改善箇所説明図

不具合の内容

対策部品取付イメージ

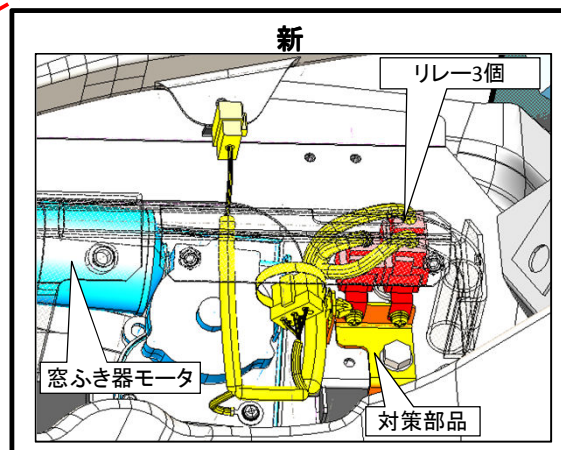
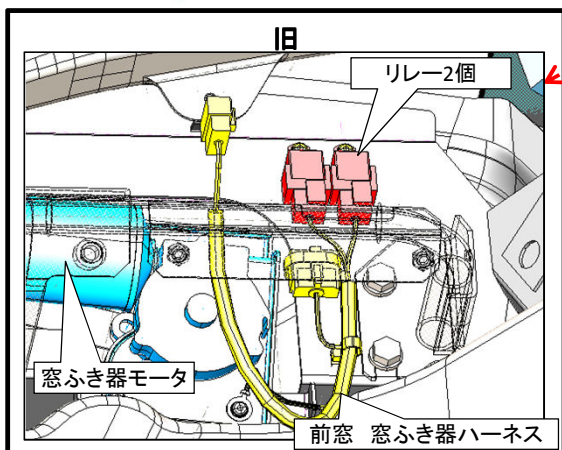
窓ふき器において、電気回路が不適切なため、窓ふき器作動中に作動速度を停止位置付近で切替えた際、電気回路内のリレー接点間で電圧差が生じ、スパークが発生することがある。そのため、電気回路に過電流が流れてヒューズが溶損若しくはリレーの接点が溶着し、窓ふき器が作動しないおそれがある。

改善措置の内容：全車両、リレーおよびハーネスを対策品に交換し、電気回路を変更する

改善後の識別：ブラケットに白ペンキでマーキングする。
